# SERVICE BULLETIN

## KONTROLLE DES AUSPUFFTOPFES TNR. 979402 / 979404 BEI ROTAX<sup>®</sup> MOTOR TYPE 914 (SERIE) SB-914-028 R1

Kontrolle des Auspufftopfes TNr. 979402 / 979404 bei ROTAX<sup>®</sup> Motor Type 914 Serie.

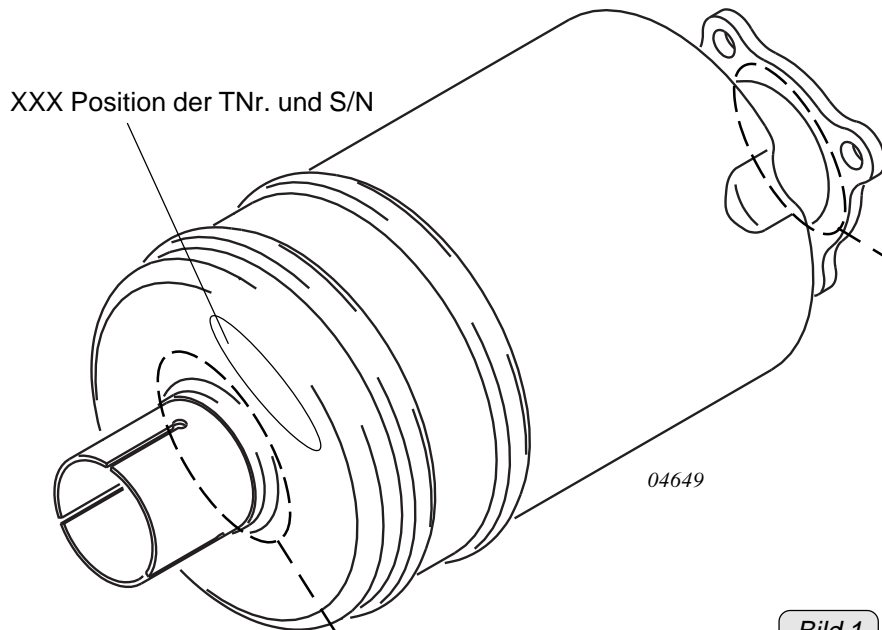
- **ACHTUNG:** Den in Bild 1 dargestellten Bereich (Auspuffflansch) in der Hohlkehle und den im Bild 2 dargestellten Bereich (Auspuffboden) visuell auf Schmauchspuren bzw. Risse kontrollieren.

Auspuffflansch im Bereich der Schweißnaht kontrollieren!

**Bild 2**  
05721

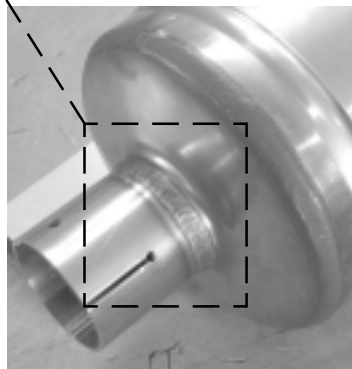
- **ACHTUNG:** Den in Bild 2 dargestellten Bereich (Auspuffboden) visuell auf Schmauchspuren bzw. Risse kontrollieren.
- Sollten Schmauchspuren bzw. Risse festgestellt werden, so ist der Auspufftopf gemäß letztgültigem WHB 914F sofort zu tauschen.
- Originalbetriebszustand des Luftfahrzeuges wiederherstellen.

Auspuffboden im Bereich der Schweißnaht kontrollieren!
